## Bebauungsplan Lünen Nr. 235 "Wohnen an der Kreisstraße"

Beteiligung der Behörden und sonstiger Träger öffentlicher Belange gemäß § 4 (1) BauGB

28.03.2022 bis 28.04.2022

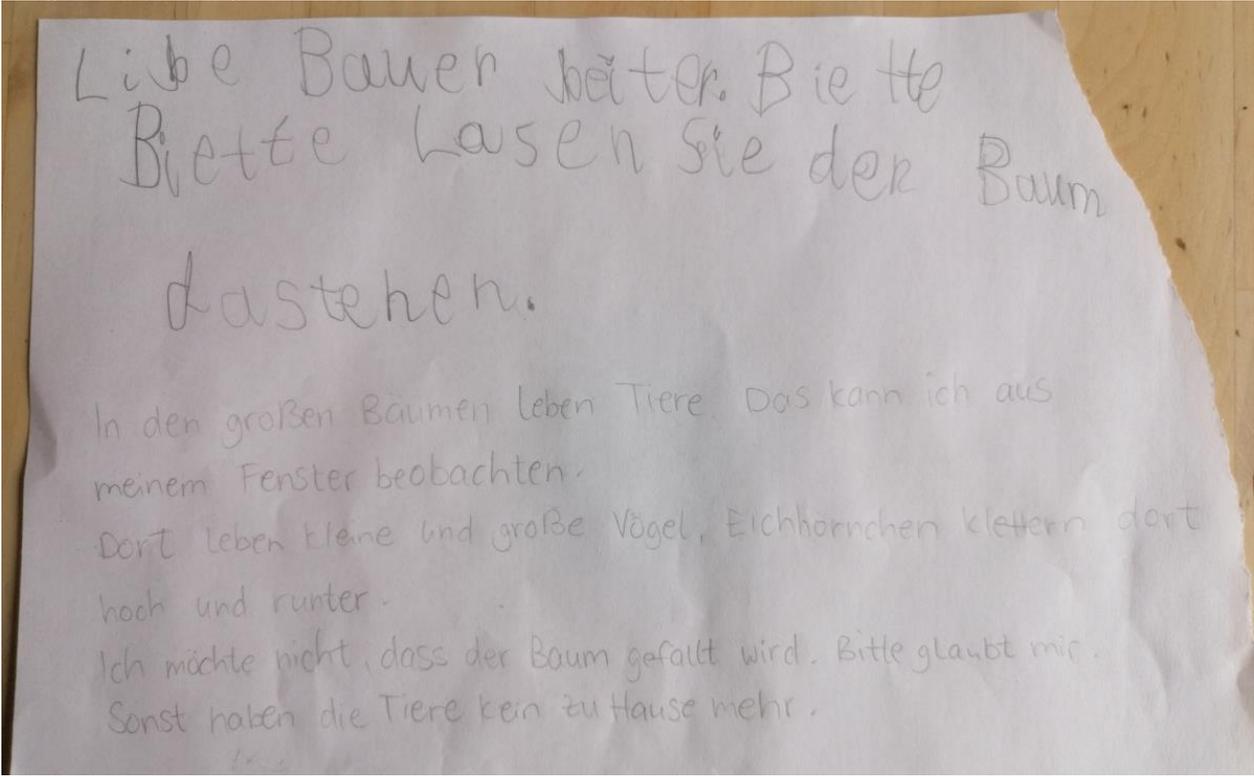
Lfd. Nr.	Stellungnahme (Kurzform)	Stellungnahme der Verwaltung	Vorschlag der Verwaltung
<b>Abschnitt einfügen und Tabellenspalten verschieben.</b>			
	<p>gebeten haben.</p> <p>In dem angegebenen Bereich befinden sich keine Erdgashochdruckleitungen der Westnetz GmbH.</p> <p>Die o. g. Stellungnahme bezieht sich ausschließlich auf Erdgashochdruckleitungen mit einem Betriebsdruck <math>\geq 5</math>bar.</p> <p>Für die eventuell vorhandenen Versorgungsleitungen anderer Druckstufen und Sparten (Strom, Wasser, Fernwärme) erteilt das Regionalzentrum</p> <p>Östliches Ruhrgebiet (planauskunft-recklinghausen@westnetz.de) eine Stellungnahme.</p>

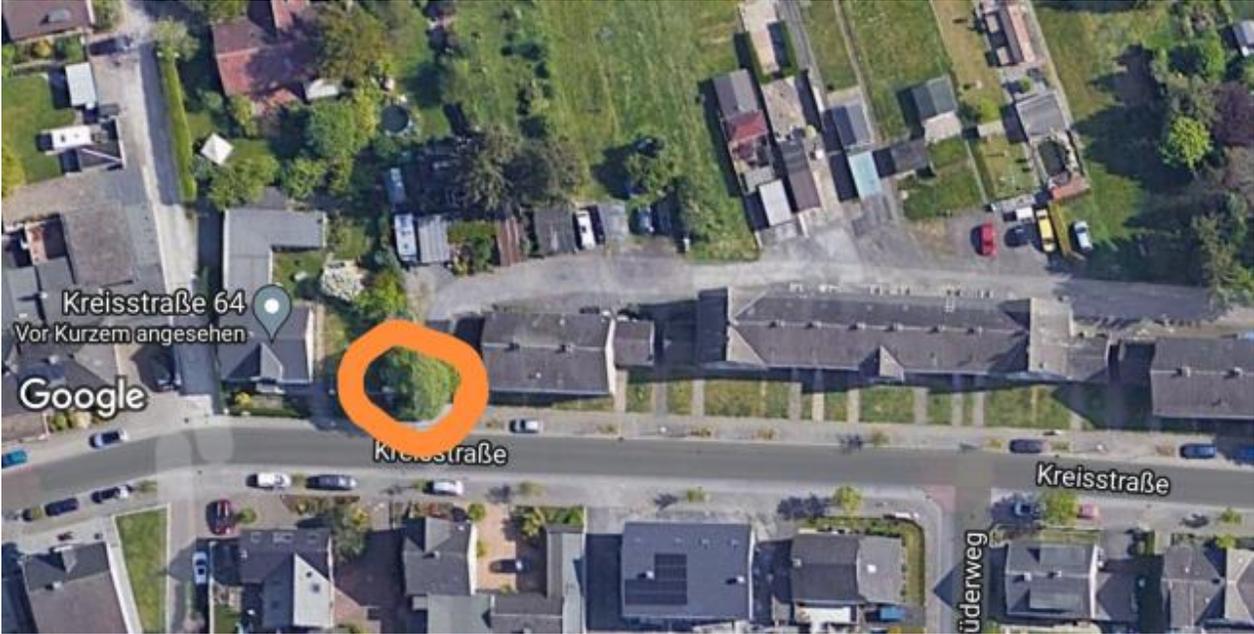
Lfd. Nr.	Stellungnahme (Kurzform)	Stellungnahme der Verwaltung	Vorschlag der Verwaltung
<b>Stellungnahmen der Öffentlichkeit gem. § 3 (1) BauGB</b>			
1	<p><b>Bürger:in 1</b>, Stellungnahme vom 15.04.2022</p> 	<p>Die in der Stellungnahme angesprochene Linde befindet sich auf dem Flurstück 20 in direkter Nähe zur westlichen Grundstücksgrenze. Das Flurstück 20, und somit auch der Baum, befinden sich in privatem Besitz. Der Bebauungsplan sieht zur Erschließung der zwei Baureihen eine neue ringförmige Erschließungsstraße vor, welche die Fällung der Linde bedingt.</p> <p>Der besagte Baum wird zwar durch die Satzung zum Schutz des Baumbestandes (Baumschutzsatzung) der Stadt Lünen vom 18.11.2021 als geschützter Baum definiert, fällt jedoch auf Grundlage des derzeit noch gültigen (alten) Bebauungsplanes nach § 6 (1) b) unter die Bäume, für die eine Ausnahme vom Verbot des Entfernens zu genehmigen</p>	<p>Die Anregung wird zur Kenntnis genommen, ihr wird jedoch nicht gefolgt.</p>

Lfd. Nr.	Stellungnahme (Kurzform)	Stellungnahme der Verwaltung	Vorschlag der Verwaltung
		<p>sind. Einer Fällung unter der Maßgabe des derzeit gültigen Planungsrechtes müsste stattgegeben werden. Die Festsetzung der Straße und der damit einhergehende Wegfall des Baumes im neuen Bebauungsplan unterliegt der Abwägung.</p> <p>Der Baum wurde im Rahmen der Artenschutzprüfung begutachtet. Es konnten keine Brutvorkommen europäischer Vogelarten beobachtet werden.</p>
